Fra: Tone Margrethe Bærland Furustøl <tone.furustol@lindas.kommune.no>
Sendt: 6. juni 2018 11:00
Til: peter.lundin@bkkfiber.no
Kopi: kwil-jac@online.no
Emne: Sak 17/2913 - gbnr 137/212

Vi viser til dykkar søknad om rammeløyve inkludert søknad om byggjegrense mot kommunal veg 137/769.

Utsnitt situasjonskart 05.01.2018:

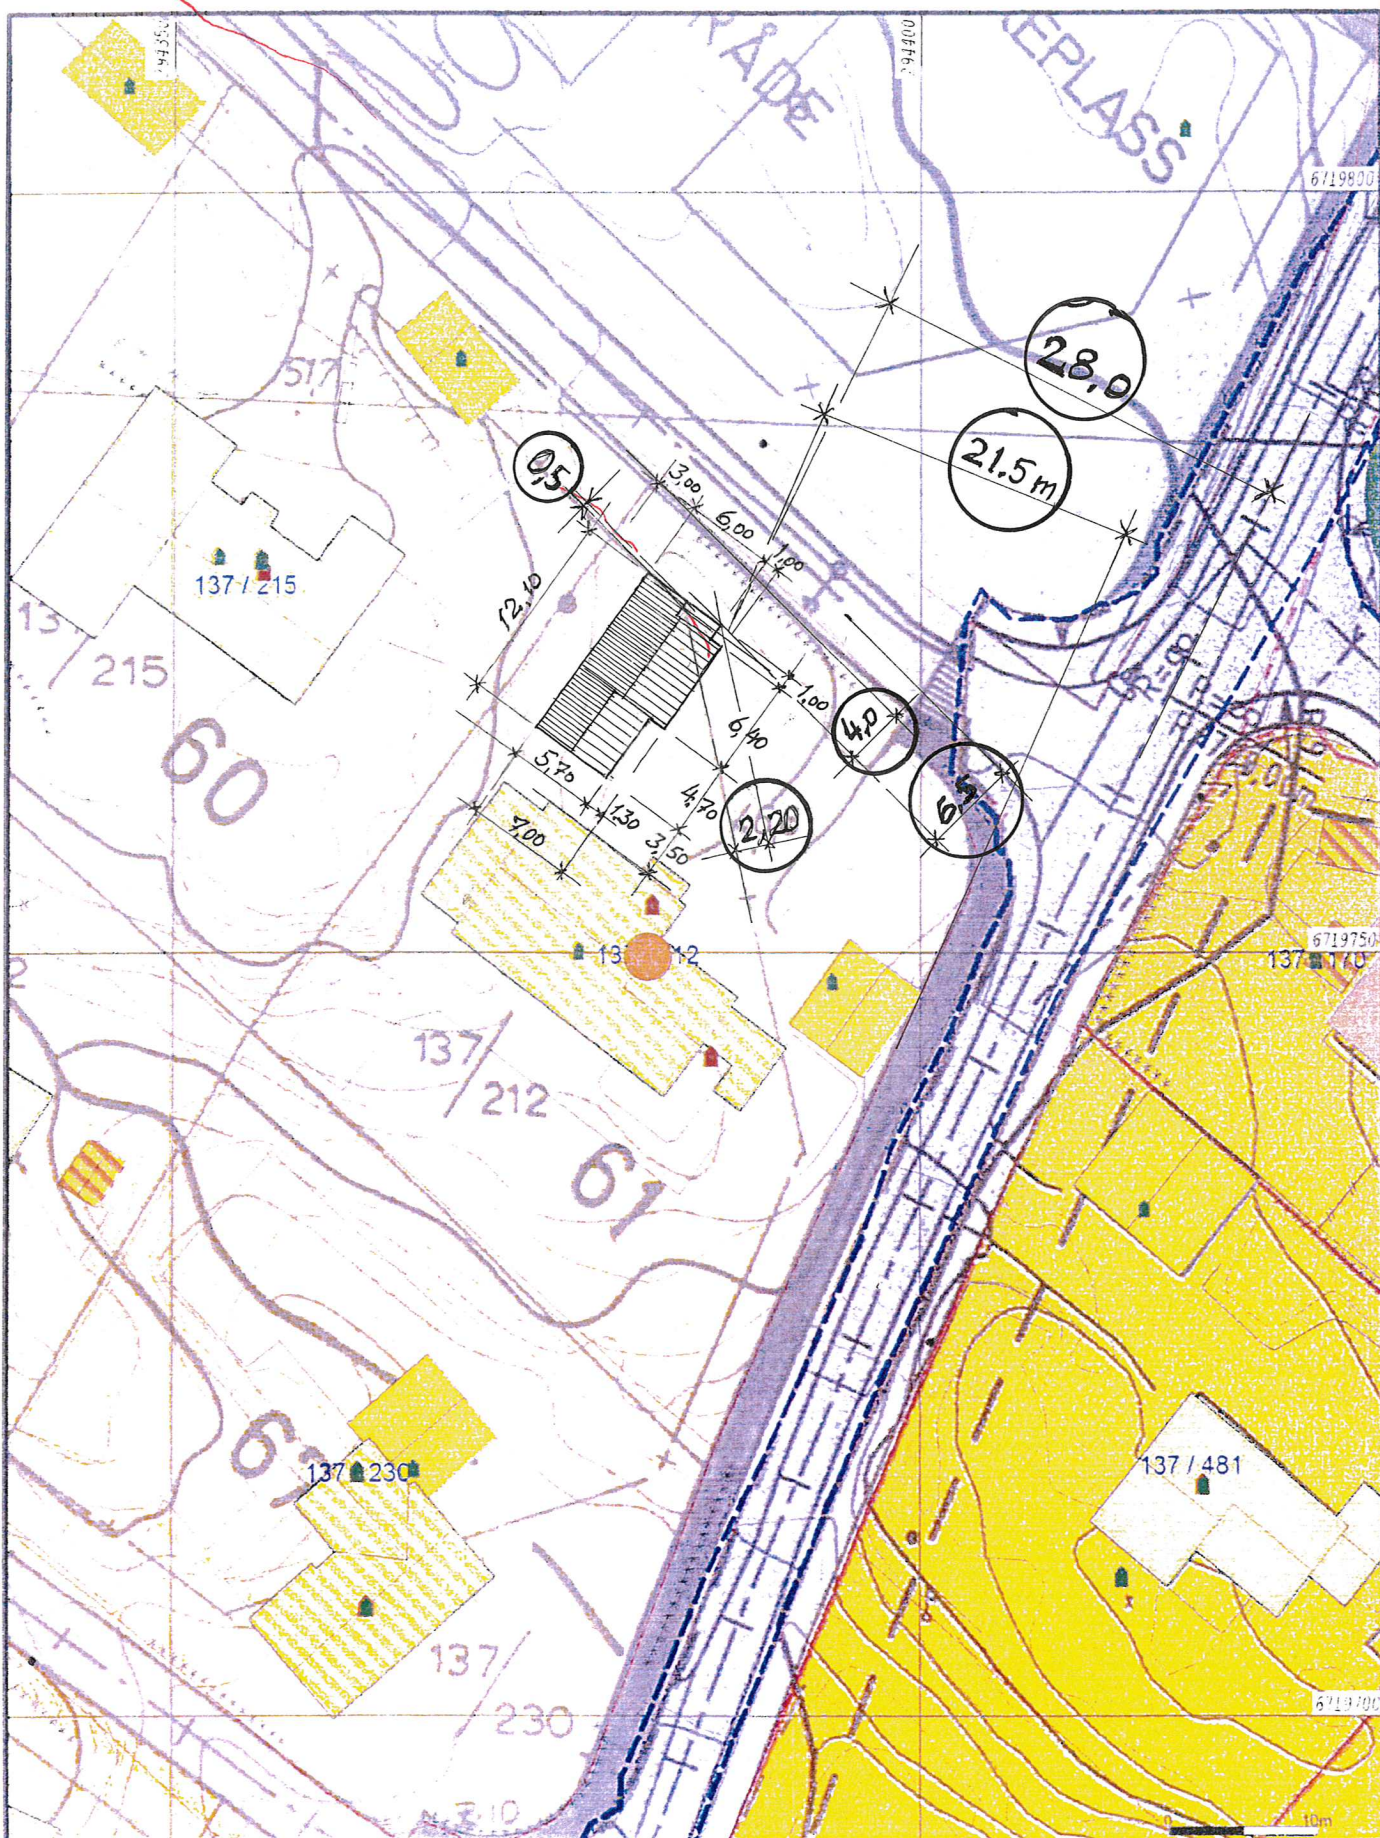
Saka er no på høyring til teknisk drift – vegavdelinga som har kome med ein foreløpig tilbakemelding om å oppgi spesifikk avstand frå byggjegrense mot veg.

Der garasjen er plassert over byggjegrensa, må det opplysast kor mykje den overskrider byggjegrensa. Det må opplysast spesifikk minste avstand frå garasjen til midten av veg (både nordvest og nordøst).

Vis etterspurt informasjon på situasjonskartet.
